Tenemos a bien presentar a su consideración la ampliación del límite de la zona monumental (y ambientes monumentales) del Distrito de Barranco.

ASUNTO : PROPUESTA DE AMPLIACION DEL LIMITE
 DE LA ZONA MONUMENTAL DEL DISTRITO
 DE BARRANCO.

A : Arq.° Raúl Zamalloa Cáceres
Secretario de la CNTCPA.
DE : Arq° Luis Taira Yamamura
ASUNTO : PROPUESTA DE AMPLIACION DEL LIMITE DE LA
ZONA MONUMENTAL Y AMBIENTES URBANOS -
MONUMENTALES DEL DISTRITO DE BARRANCO.
REFERENCIA : Expediente N° 12 070 y 09 255
FECHA : 2 de Febrero de 1988

- █ ZONA MONUMENTAL (R.S. 2900-12-ED)
- █ ZONA MONUMENTAL (R.M. 0926-80-ED) : VIGENTE
- █ ZONA MONUMENTAL SEGUN INF. N.º 041-88-DPCE.

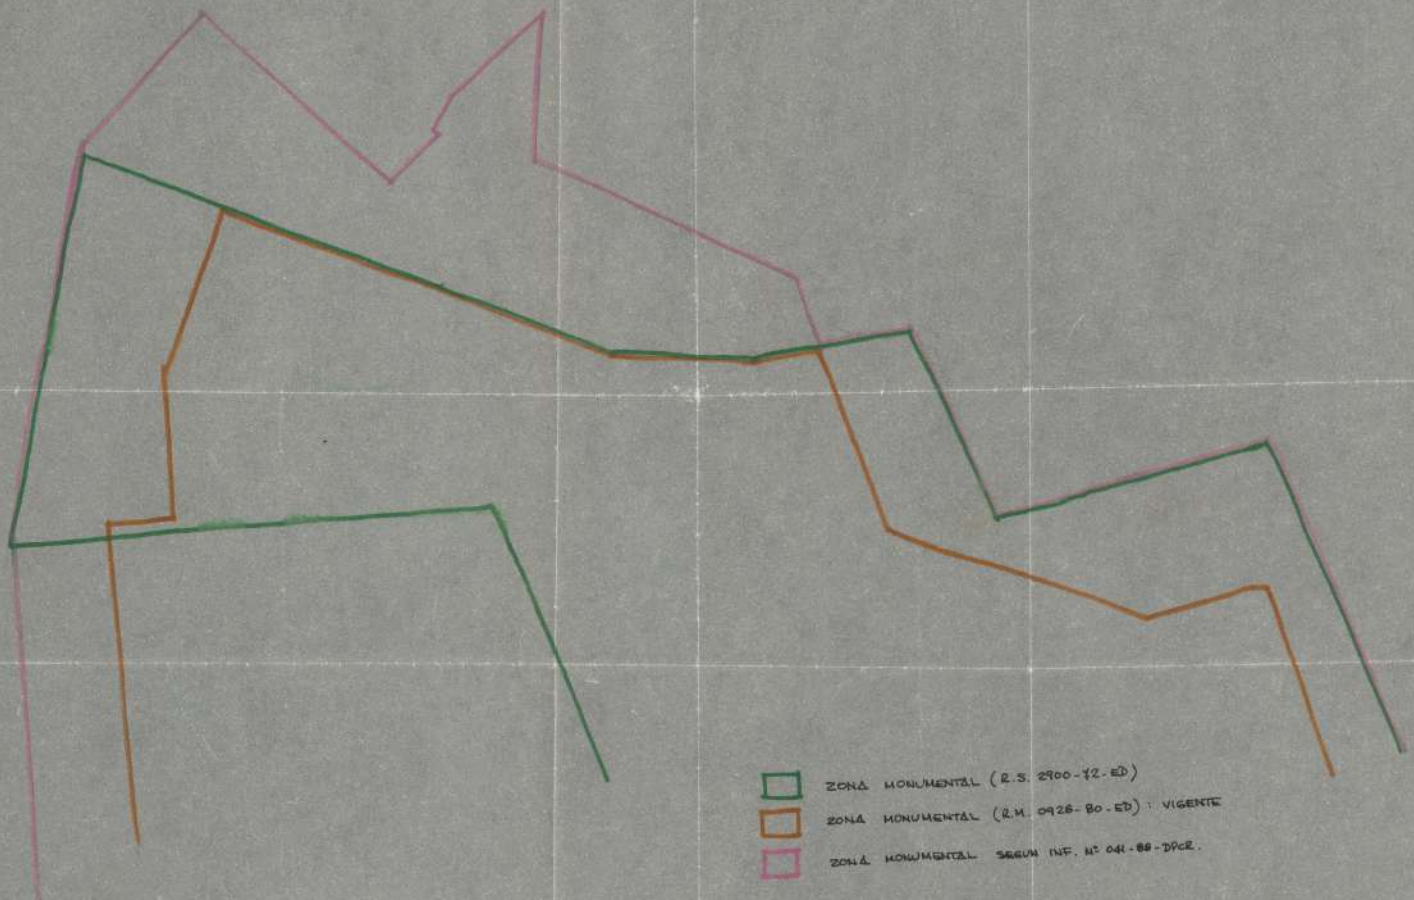
Por intermedio del presente , comunico a Ud. que se ha inspeccionado la nueva propuesta de límite de la Zona Monumental de Barranco, encontrándose conforme la nueva propuesta de ampliación (ver plano adjunto a Escala 1/4,000) con la única observación en la zona sur, se ha incluido un área urbana que es un colegio moderno de poca calidad arquitectónica, la que debe estar excluida por lo que este límite sería las calles Independencia, Tarapacá, 2 de Mayo.

Esta sería la única discrepancia con el Informe N° 041-88-DPCR; las demás apreciaciones, considero que coinciden con la nueva propuesta presentada por FOPTUR.
